PROGETTO PER LA REALIZZAZIONE DI UN IMPIANTO PER LA
PRODUZIONE DI ENERGIA MEDIANTE LO SFRUTTAMENTO DEL VENTO
NEL MARE ADRIATICO MERIDIONALE - BARIUM BAY
74 WTG – 1.110 MW

PROGETTO DEFINITIVO - SIA

**R.0.1 Relazione di riscontro alle integrazioni richieste dalla
CT PNRR-PNIEC e Altri**

REV.	DATA	DESCRIZIONE
00	03/24	integrazioni MASE

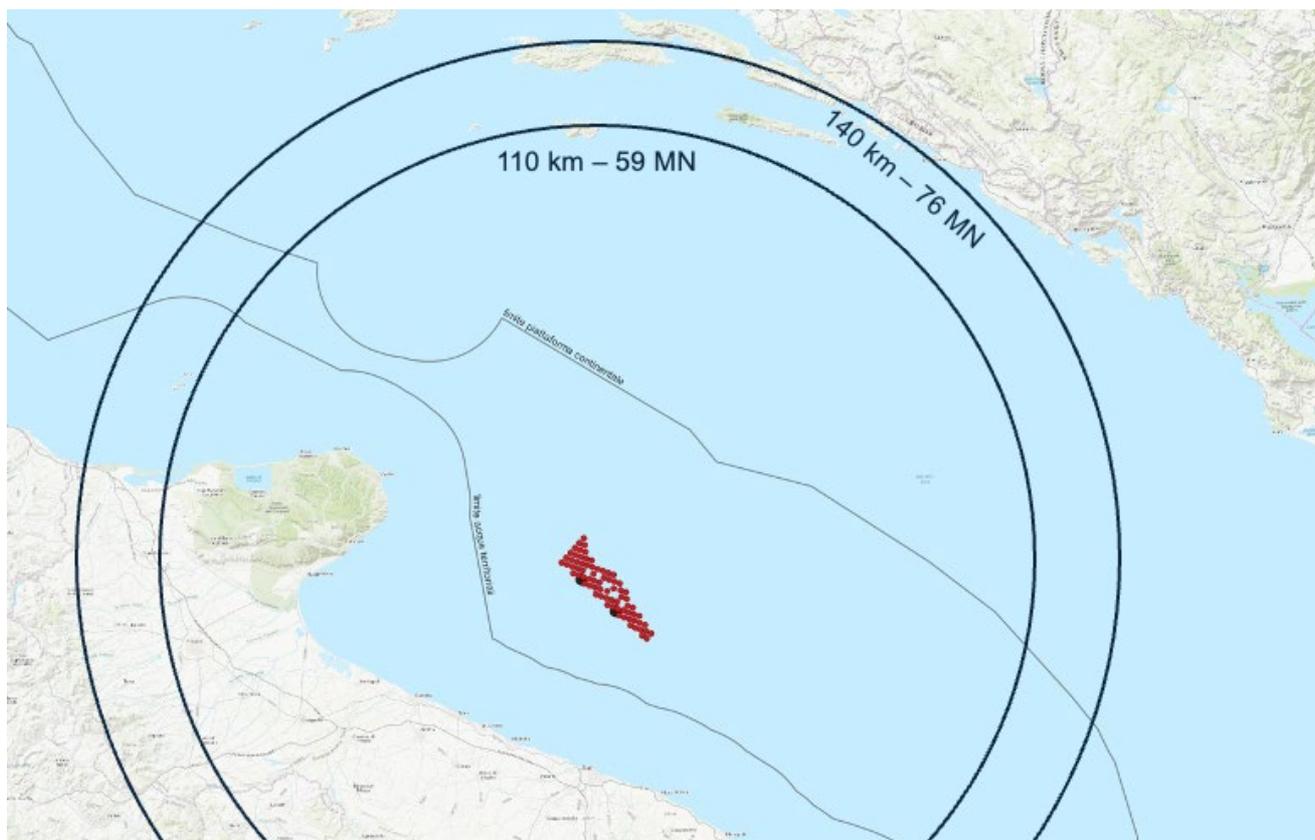
4.3. Verificare e dare evidenza in apposito documento, con specifico riferimento alle principali componenti ambientali, se l'impianto abbia impatti rilevanti sull'ambiente di un altro Stato Straniero al fine di attivare nel caso, quanto disposto dall'art. 32 del D.Lgs 152/06 s.m.i in merito alle consultazioni transfrontaliere.

Della lettura del citato articolo del codice si legge che i progetti che hanno impatto transfrontaliero sono: “*piani, programmi, progetti e impianti che possono avere impatti rilevanti sull'ambiente di un altro Stato (...)*”.

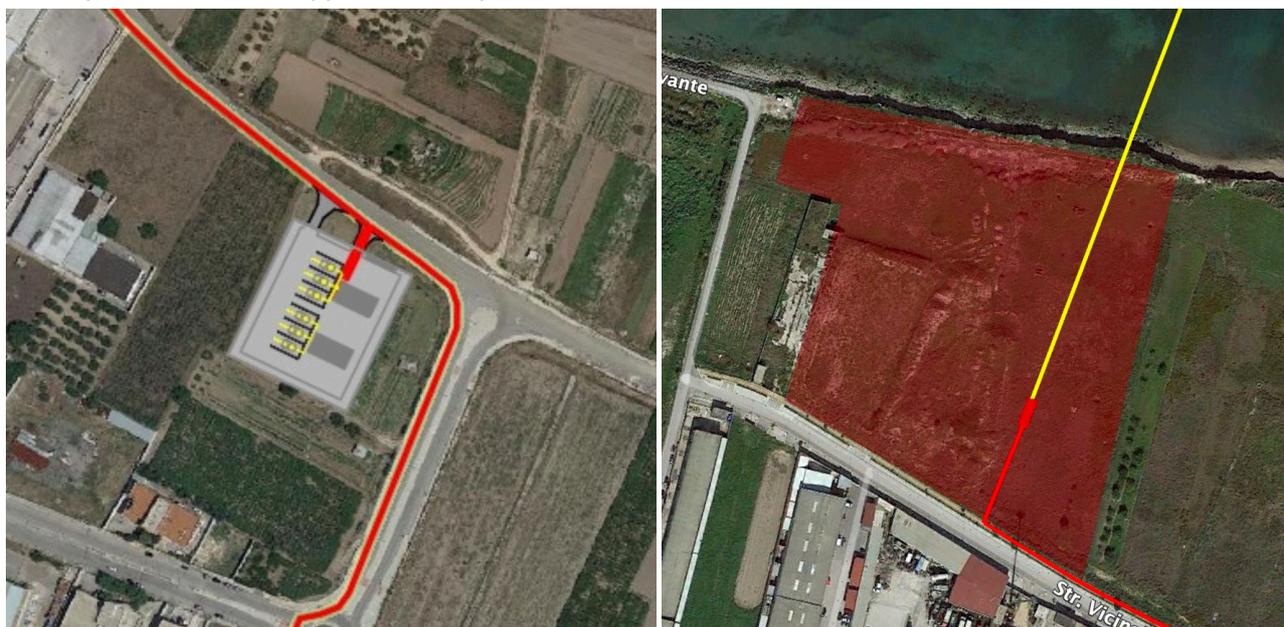
14.1 In considerazione del fatto che l'approdo del cavidotto attraversa una zona di rifiuti urbani, come indicato nelle osservazioni del Comune di Barletta, presentare le opportune controdeduzioni a tali Osservazioni con conseguente relazione circa le misure che saranno intraprese per gestire e superare tale criticità.

Al fine di dare piena evidenza della relazione tra le opere da eseguire in corrispondenza dell'approdo e lo stato dei luoghi, si è proceduto a fornire maggiori dettagli, eseguendo rilievi più approfonditi. Nello specifico, oltre a perimetrare le aree effettivamente interessate da "rifiuti", sono state condotte indagini geofisiche mirate a individuare anche la profondità dei rifiuti presenti e a raccogliere informazioni di maggior dettaglio presso gli uffici comunali di Barletta. Come infatti richiamato al precedente paragrafo 12, è stato attivato un proficuo e costruttivo dialogo con l'amministrazione comunale di Barletta, nell'ambito del quale, oltre a valutare congiuntamente alcune modifiche progettuali, sono stati affrontati i temi relativi alle compensazioni e, nello specifico, è stato approfondito lo stato dell'area interessata dall'approdo, consultando la documentazione nella disponibilità dell'amministrazione comunale. È stato quindi possibile ricostruire puntualmente la storia del sito e le attività di indagine ad oggi svolte. Rimandando al successivo punto 15 per i dettagli relativi alle indagini e agli approfondimenti svolti dagli enti coinvolti e dagli scriventi, dalle informazioni raccolte è possibile concludere che:

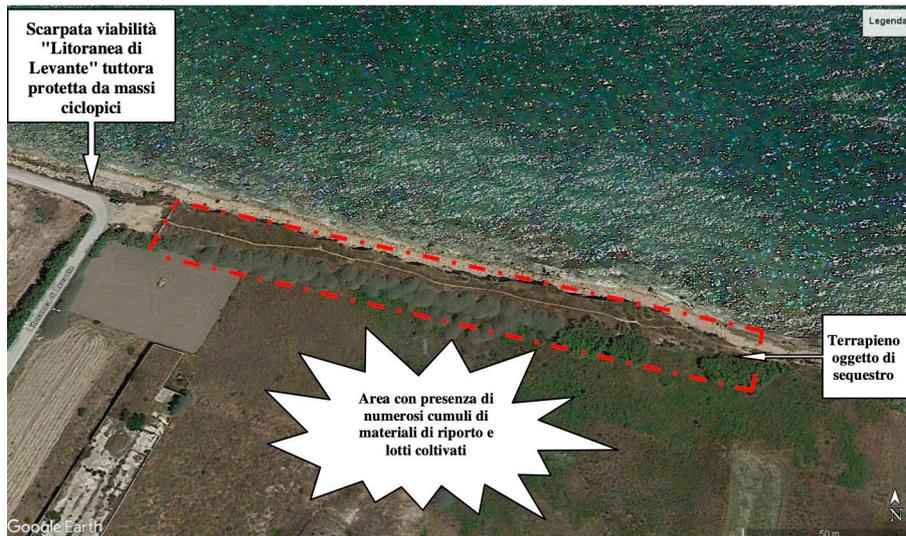
- 15.1** Il Proponente come misure di compensazione dichiara di voler riqualificare un tratto di territorio costiero definito “duna di rifiuti urbani”, a tal fine occorrerà:

Come infatti richiamato al precedente paragrafo 12, è stato attivato un proficuo e costruttivo dialogo con l’amministrazione comunale di Barletta, nell’ambito del quale, oltre a valutare congiuntamente alcune modifiche progettuali, sono stati affrontati i temi relativi alle compensazioni ed è stato approfondito lo stato dell’area interessata dall’approdo, consultando la documentazione nella disponibilità dell’amministrazione comunale. È stato quindi possibile ricostruire puntualmente la storia del sito e le attività di indagine ad oggi svolte.

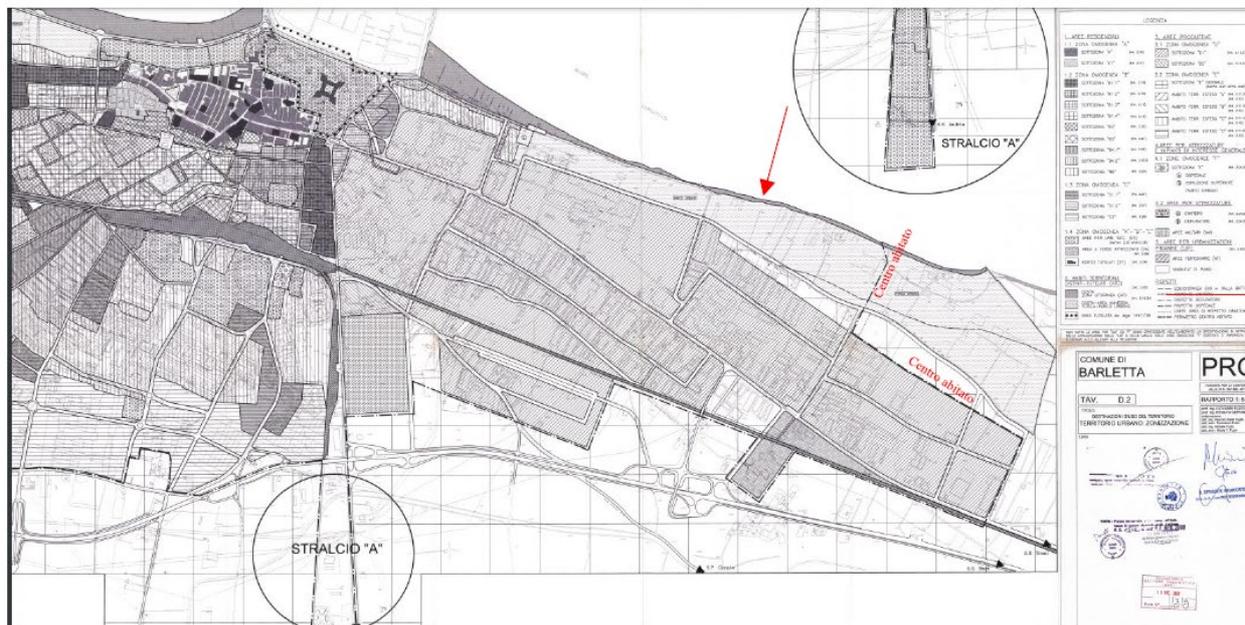
1. L'approdo interrato del cavidotto attraversa un “cordone dunare artificiale” di rifiuti urbani accumulatisi nel tempo con presenza di eternit su aree demaniali marittime. Le aree sono sottoposte a sequestro giudiziario e sono oggetto di ordinanza sindacale rivolta al MIT per la rimozione dei rifiuti (cfr. - 2023-07-24 – 0057402 – Allegato 1);

Controdeduzione:

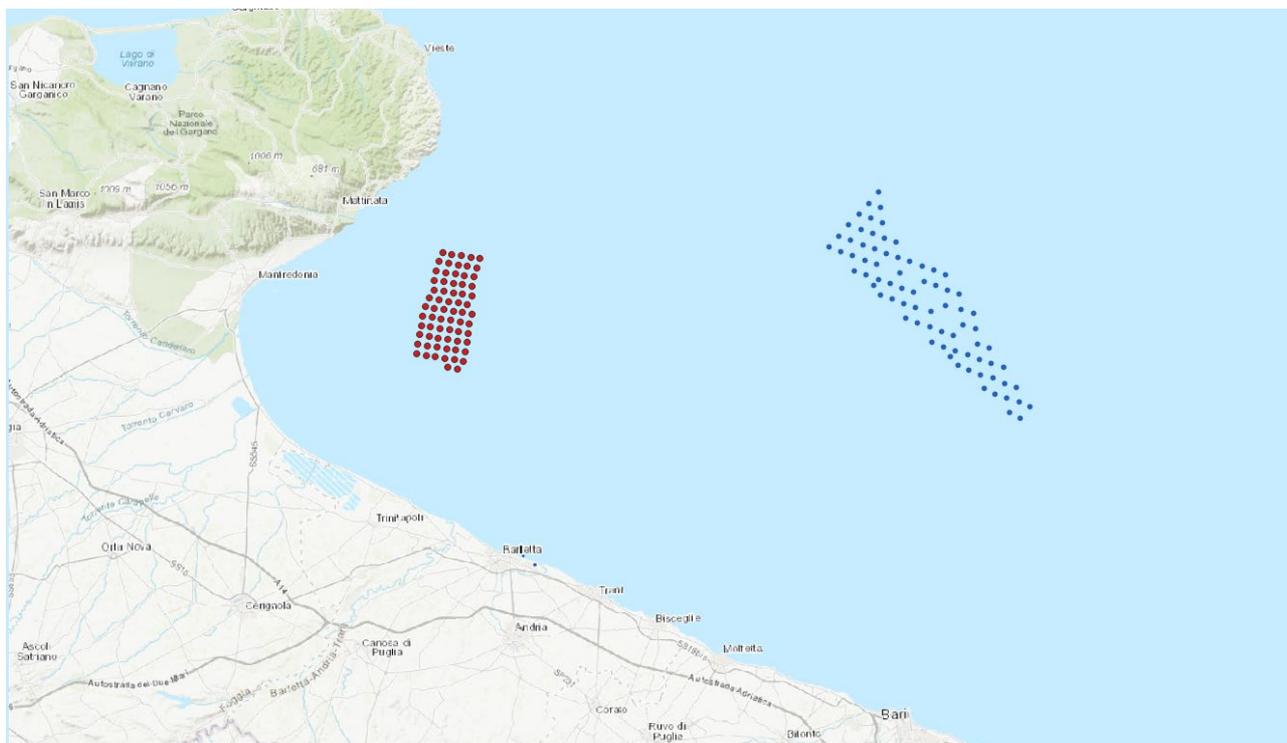
Punto 1. Per quanto concerne la valutazione degli impatti cumulativi, si rappresenta quanto segue. Il proponente, al par. 2.3.1 dell'elaborato S_2, ha evidenziato che la proposta progettuale risulterebbe difforme rispetto al progetto preliminare consegnato in data 06/12/2021 ai fini dell'istanza di concessione demaniale. In particolare, il proponente dichiara che *"l'area interessata dall'impianto eolico è stata ampliata interessando aree limitrofe esterne al perimetro degli specchi d'acqua richiesti in concessione da altri produttori. Inoltre, è stato modificato anche il tracciato dell'elettrodotto marino di connessione ..."*. Tale ampliamento/modifica potrebbe costituire un fattore di criticità rispetto agli impatti cumulativi con ulteriori progetti di piattaforme e/o parchi eolici offshore in fase di autorizzazione (ad. es. l'istanza ID_VIP: 9553) nell'area marittima in esame. Pur evidenziando la presenza di ulteriori richieste di concessione limitrofe, tali progettualità non sembrano essere state considerate rispetto alla sovrapposizione delle relative pressioni sulle principali componenti ambientali (in particolare: paesaggio e patrimonio culturale, habitat e biodiversità, catena alimentare, salute e pubblica incolumità, ambiente e fondali marini, ambiente costiero, suolo e sottosuolo, attività di pesca e/o acquacoltura). Gli stessi foto inserimenti di cui all'elaborato ES_8_4, oltre a non evidenziare le condizioni atmosferiche in fase di acquisizione fotografica (ai fini del giudizio rispetto alla percezione visiva del parco dai punti localizzati sulla linea di costa), non tengono conto delle predette ulteriori richieste di concessione, che potrebbero costituire un fattore di impatto incrementale non accettabile (qualora non attentamente valutato).

Tali criticità rispetto alla necessaria disamina degli impatti cumulativi, peraltro, si estendono all'asserita modifica del tracciato dell'elettrodotto marino, che potrebbe determinare possibili interferenze (qualora non attentamente valutate) rispetto ad ulteriori richieste di concessione nell'area di progetto.

Va sottolineato che l'espansione dell'area considerata per il progetto dell'impianto eolico Barium Bay, come delineato nel progetto preliminare, coinvolge, come indicato, *"aree limitrofe esterne al perimetro degli specchi d'acqua richiesti in concessione da altri produttori"*. Inoltre, la presenza dell'ipotesi di impianto ID_VIP_9553, proposta da Acciona, è stata esaminata nella sede appropriata di richiesta di Concessione Demaniale ai sensi della circolare 40/2012. Questa sede, per sua natura, è separata dal procedimento di VIA.

Le modifiche del tracciato e dell'area impegnata dal parco eolico sono motivate da necessità tecniche e ambientali e sono indicate nella Concessione Demaniale oltre che consolidate dallo stesso procedimento di VIA.
